Modulo per la presentazione delle osservazioni per i piani/programmi/progetti sottoposti a procedimenti di valutazione ambientale di competenza statale

ID: Codice procedura13034

“Progetto di un nuovo parco eolico, denominato "Energia Sorano", costituito da n.8 aerogeneratori, ciascuno di potenza nominale pari a 6,2 MW, per una potenza complessiva di 43,4 MW da realizzarsi nel comune di Sorano (GR) e relative opere di connessione”

Immagine 1. Cumulo di una parte di impianti eolici, fotovoltaici e geotermici industriali in progettazione ed esistenti intorno all'eolico industriale “Energia Sorano”.

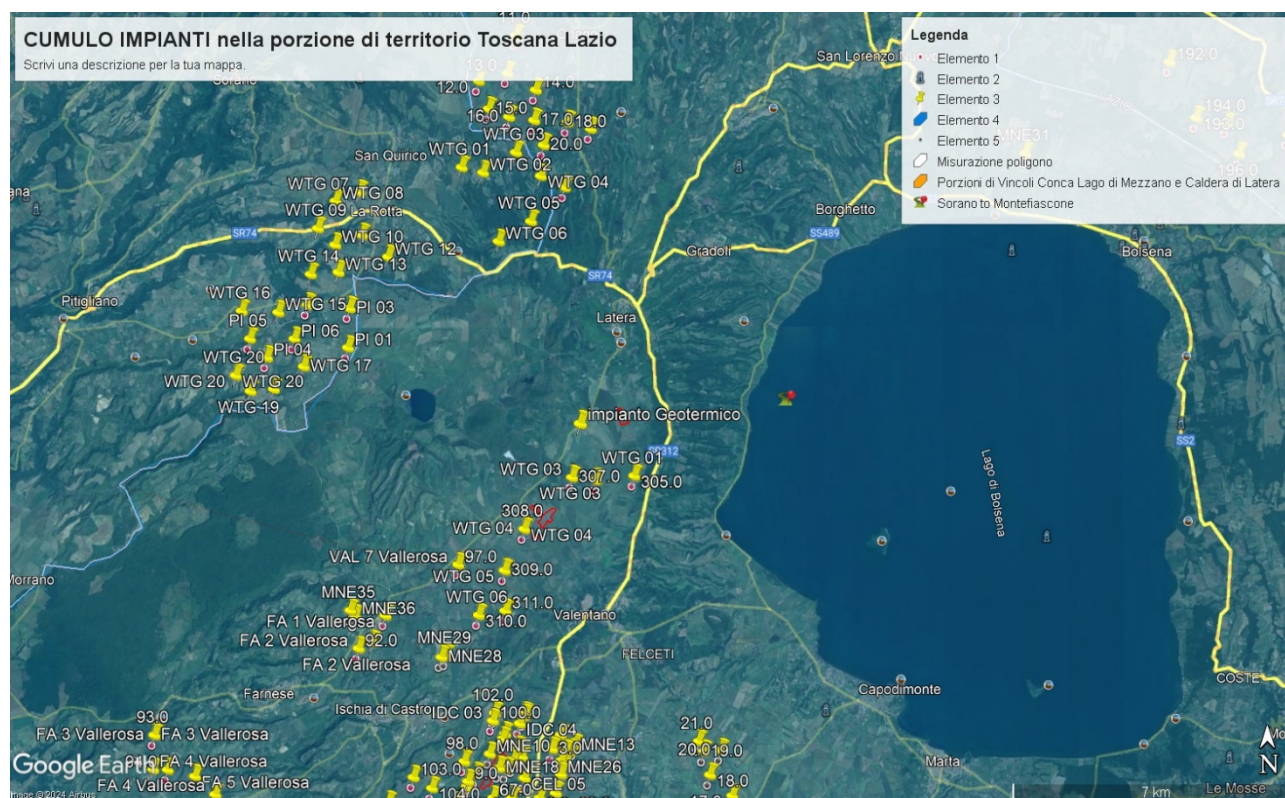
Come si è accennato per l’inserimento corretto dell’impianto eolico all’interno del territorio e del paesaggio “le analisi visive debbono inoltre tener in opportuna considerazione **gli effetti cumulativi derivanti dalla compresenza di più impianti**”. Riguardo al cumulo degli impianti FER, le mappe prodotte dalla proponente riguardano, come già evidenziato, soltanto una parte molto piccola degli impianti FER dell’area intermedia e vasta e in particolare di quelli eolici che contribuiscono a creare un notevole cumulo e la saturazione del territorio tosco laziale. Riguardo al cumulo dei soli impianti eolici si riportano le mappe sul cumulo degli impianti eolici tra Toscana e Lazio e quella della loro intervisibilità elaborate dall’Associazione nazionale “Amici della Terra”. L’impianto eolico Energia Sorano non compare nelle mappe che sono in corso di aggiornamento. Ma sono ben visibili sia il cumulo degli impianti eolici nella

prima mappa e la loro intervisibilità nel territorio nella seconda. Tenendo conto dell'altitudine dell'impianto eolico Energia Sorano è facile immaginare quale sarà l'impatto paesaggistico di aerogeneratori alti 200 e larghi 162 metri.

Analisi delle Pale Eoliche in Progetto ed Esistenti

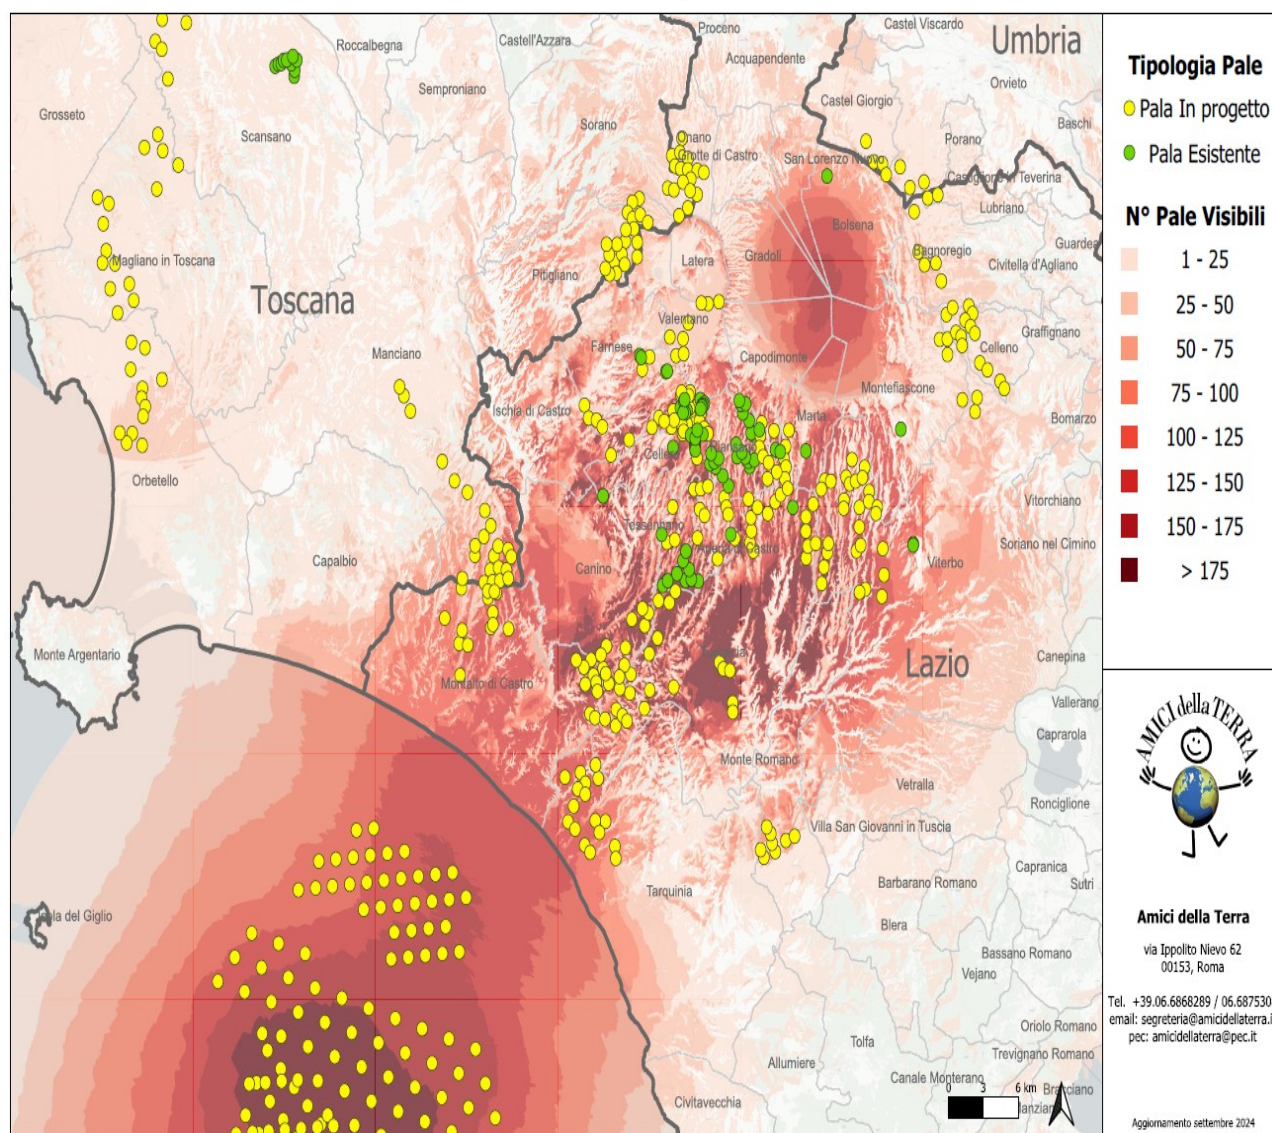
Se agli impianti eolici rappresentati qui sopra che non comprendono sia l'impianto eolico Pitigliano di 20 pale e le altre 14 pale del progetto eolico Pian di Morrano – La Rotta e neanche gli 8 aerogeneratori di “Energia Sorano” ad essi si aggiungono le migliaia di ettari (7000 fin’ora) di territorio occupato dagli impianti fotovoltaici e agrivoltaici e dalle altre tipologie di impianti, appare chiaro il numero spropositato degli impianti FER nella bassa toscana e nella Tuscia.

Cartografia della Rete Ecologica Natura 2000 tratta dall' "Ambito 20 Bassa Maremma e ripiani tufacei" del PIT Toscana.

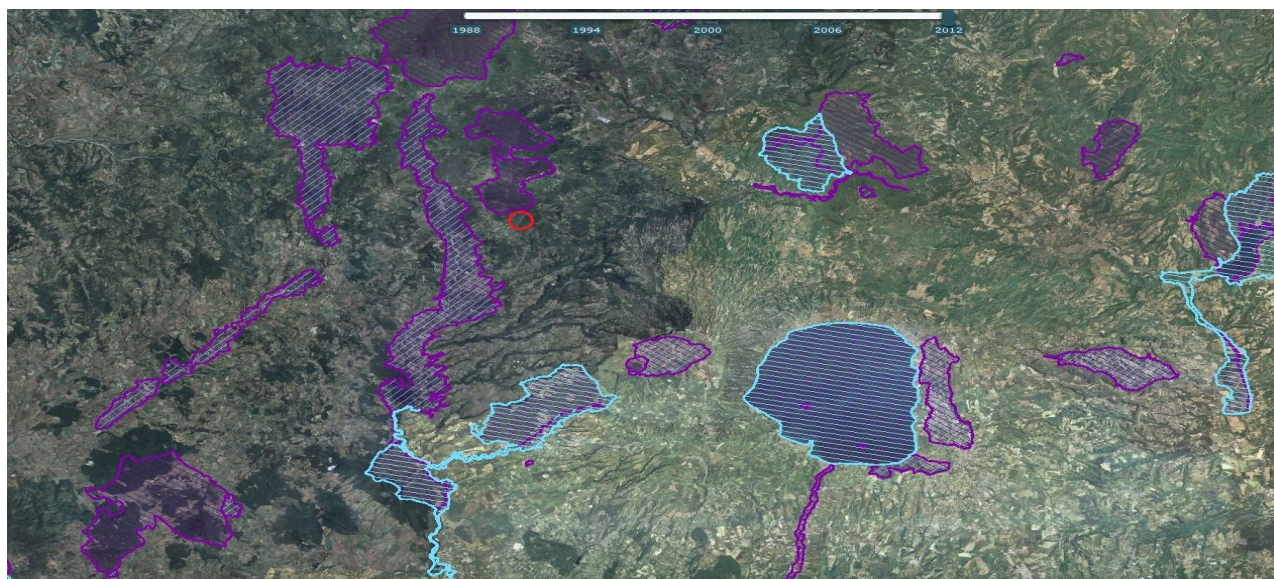
Dalla cartografia estratta dal PIT della Regione Toscana, Ambito 20 “Bassa Maremma e ripiani tufacei” riprodotta nella pagine seguente, si evince chiaramente che l’impianto eolico Energia Sorano è fortemente impattante sulla Rete Ecologica europea “Natura 2000” senza contare che oltre ai siti e ai corridoi ecologici regionali si verrebbe a trovare anche ad interferire pesantemente con la direttrice di connettività ecologica interregionale che vede interessate le ZPS nonchè IBA di Selva del Lamone e Monti di Castro e il Lago di Bolsena, la Zps Caldera di Latera ed altri. Impatti che verrebbero aumentati dalla notevole taglia degli aerogeneratori progettati inoltre ad un’altitudine di 830-950 metri.

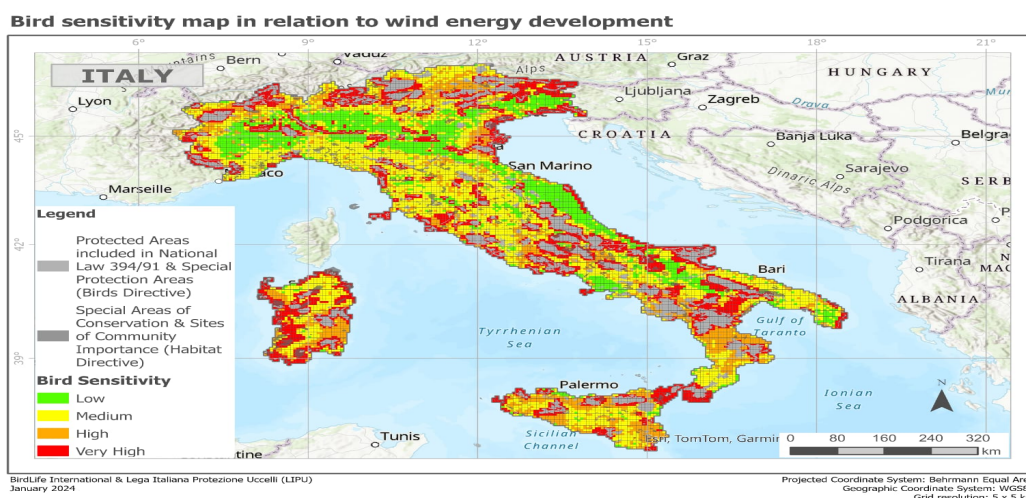
La mappa elaborata dalla LIPU di cui si riproduce anche un particolare è a ulteriore autorevole riprova che l'assenza di interferenze con i siti della Rete Natura 2000 sostenuta dalla proponente è profondamente errata. Infatti dal particolare della mappa, riportato qui sotto, se confrontato con i colori della legenda della mappa completa si evince facilmente che la zona in cui si verrebbe ad insediare l'impianto industriale è a media (giallo), alta (arancione) e veramente alta sensibilità (rosso) per l'avifauna.

Il cerchio blu nell'immagine indica la zona in cui ricadrebbe l'impianto eolico industriale "Energia Sorano".

OSSERVAZIONE 9. Vincolo idrogeologico.

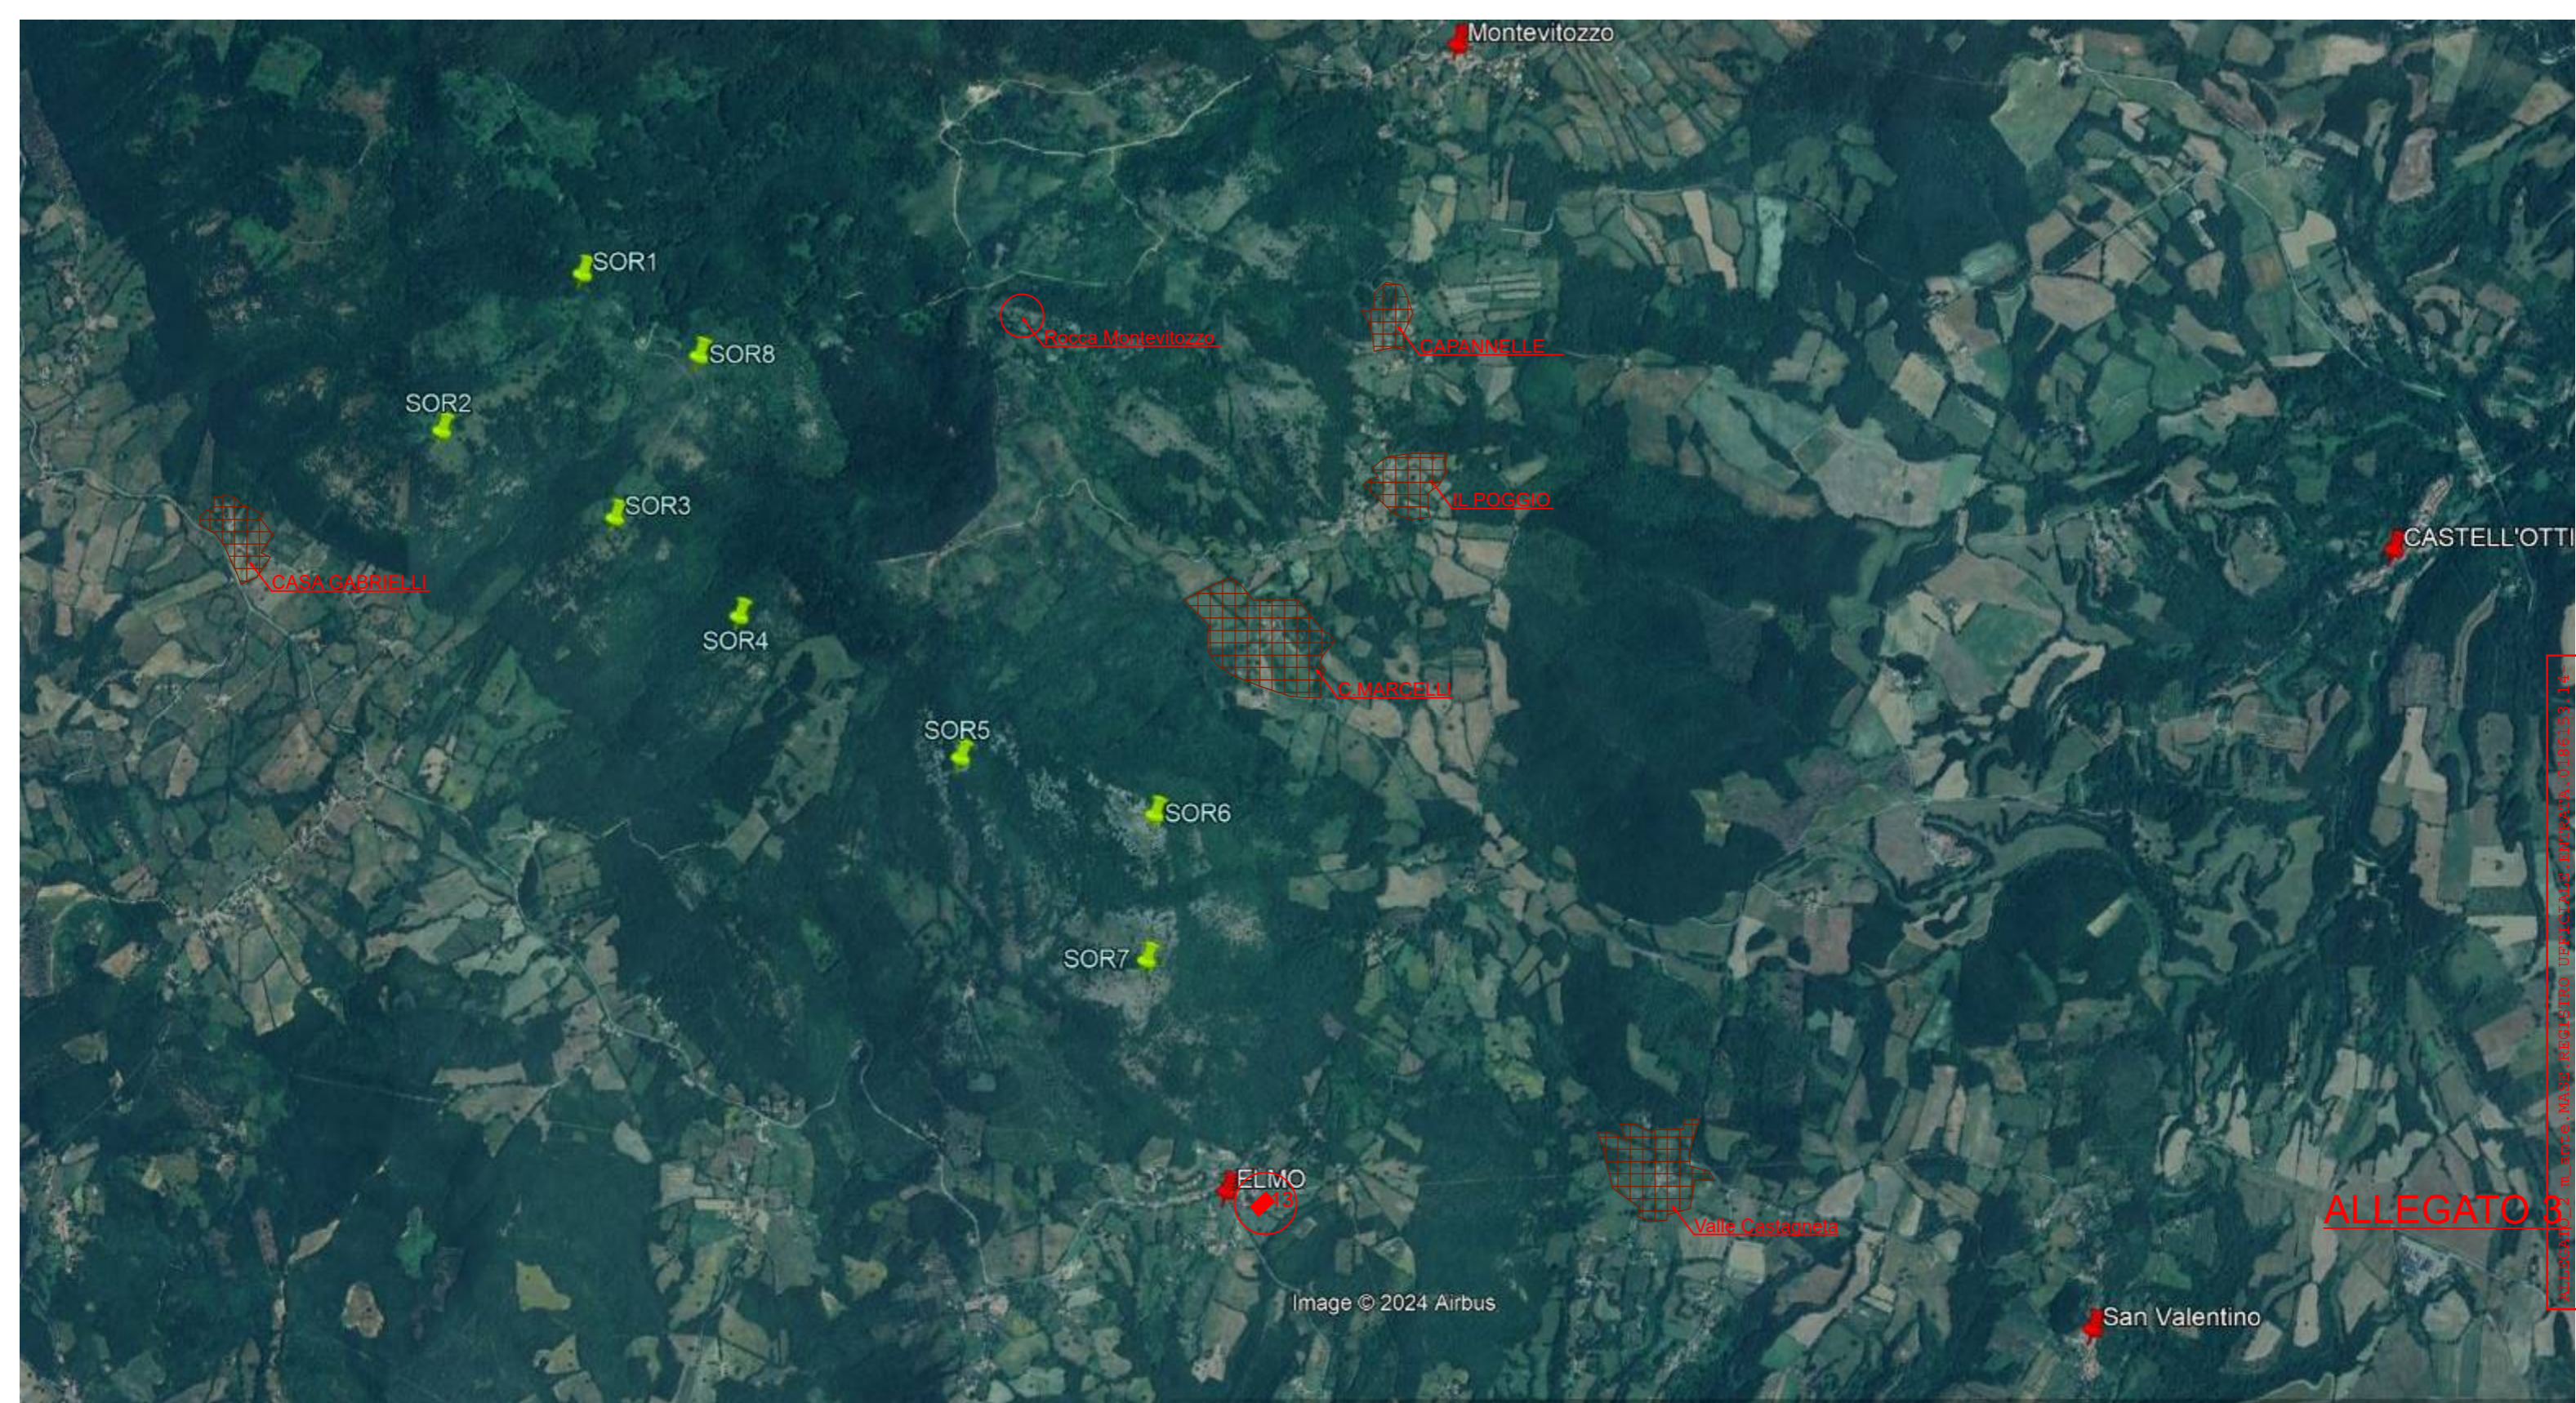
Il progetto insiste su un'area vincolata dal 1923 per protezione idrogeologica, con rischi legati a interventi sul terreno come disboscamenti e scavi.

Gran parte delle opere in progetto cade in area riconosciuta a protezione idrogeologica sin dall'R.D. 3267 del 1923, confermata come area boscata nel 2016 e con DCR 93/2018 con conseguente vincolo idrogeologico. Il Vincolo idrogeologico sottopone a tutela le aree territoriali che per effetto di interventi quali, ad esempio, disboscamenti o movimenti di terreno, scavi per plinti, allargamenti dei tratturi possono, con danno pubblico subire denudazioni, perdere la stabilità o turbare il regime delle acque).
